Restyling del ventilatore modello EC52

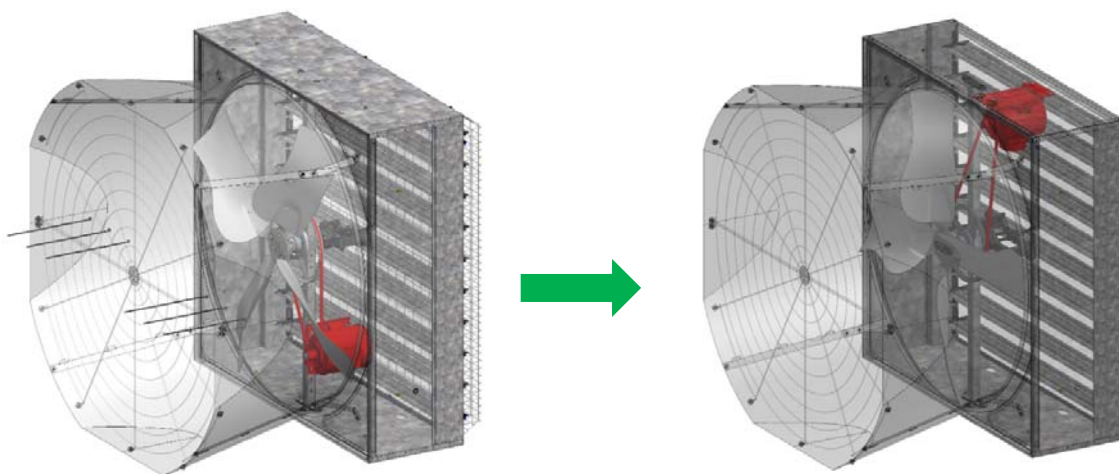
Il miglioramento più importante è la possibilità di sostituire la cinghia di trasmissione senza dover smontare la ventola; essendo più lunga della precedente versione, la cinghia può essere rimossa semplicemente facendola passare sopra le pale della ventola.

Le figure seguenti evidenziano le nuove soluzioni implementate: è stato possibile aumentare la lunghezza della cinghia posizionando il motore sul pannello superiore del ventilatore, mantenendolo comunque nel flusso d'aria in modo da garantire il raffreddamento necessario.

Precedente modello di EC 52
Motore elettrico montato sul supporto centrale

Nuovo modello di EC 52
Motore elettrico montato sul pannello superiore

SUPPORTO CENTRALE: non saranno più presenti i fori per la slitta motore ed il tensionatore

CINGHIA: il modello A74 / A75 sostituirà il precedente modello A61

PANNELLO SUPERIORE: sarà modificato per consentire il montaggio del motore nella nuova posizione

SLITTA MOTORE: sarà modificata in modo da poter essere agganciata al pannello superiore del ventilatore

TENSIONATORE: non sarà più necessario
